SERVICE INFO – INA 0099

A csomagolás tartalmának módosítása az 532 0020 10 cikkszámúhoz

Cikksz.: 532 0020 10

1. ábra: 532 0020 10 – INA műanyag terelőgörgő mellékelte rögzítőcsavarokkal

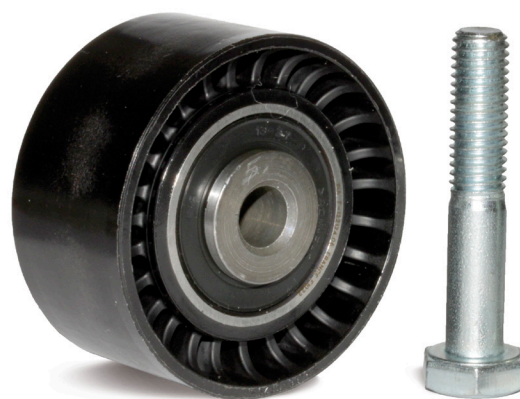
Az 532 0020 10 cikkszám csomagolásának tartalmát optimalizálták. A vezetőgörgő konstrukciós tulajdonságai miatt az M10 x 55 méretű csavar minden felsorolt járműhöz alkalmazható. Az M10 x 50 méretű csavar és az alátét elmarad. A csomagolás így egy műanyag vezetőgörgőt (1. ábra, balra) és egy M10 x 55 méretű csavart (1. ábra, jobbra) tartalmaz.
